ВСТАВКИ СТЕРЖНЕВЫХ ЯЩИКОВ,
ЗАКРЕПЛЯЕМЫЕ ВИНТОМ
Размеры

ГОСТ
19377-74

Изменение № 2 ГОСТ 19377—74 Вставки стержневых ящиков, закрепляемые винтом. Размеры

Изменение № 1 ГОСТ 19377—74 Вставки стержневых ящиков, закрепляемые винтом. Размеры

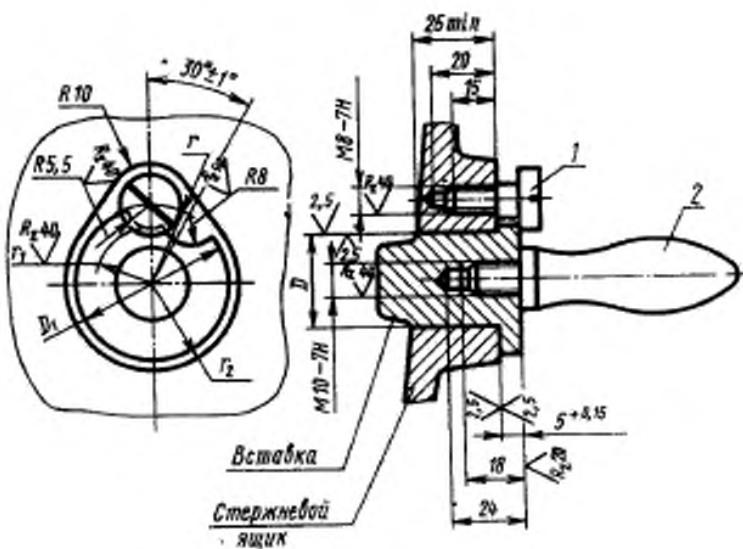
Пункт 1. Таблица. Графа r . Заменить размеры: 30 на 21; 42 на 27; 60 на 36;

графа r_1 . Заменить размеры: 24,5 на 15,5; 36,5 на 21,5; 45,5 на 30,5;

графа D . Заменить обозначения: A_3 на $H9$; W_3 на $d9$.

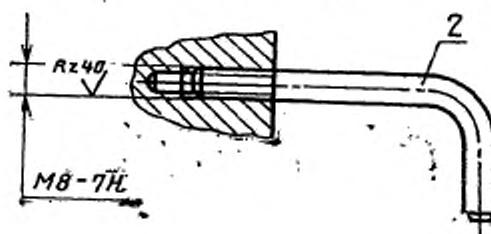
Под наименованием стандарта проставить код: ОКСТУ 3903.
Пункт 1. Чертеж ручки (поз. 2) заменить новым:

Подрисуночная подпись. Заменить слова: «ручка 11 75×15 МН 4—64» на «ручка 0292—0604 ГОСТ 19387—74».
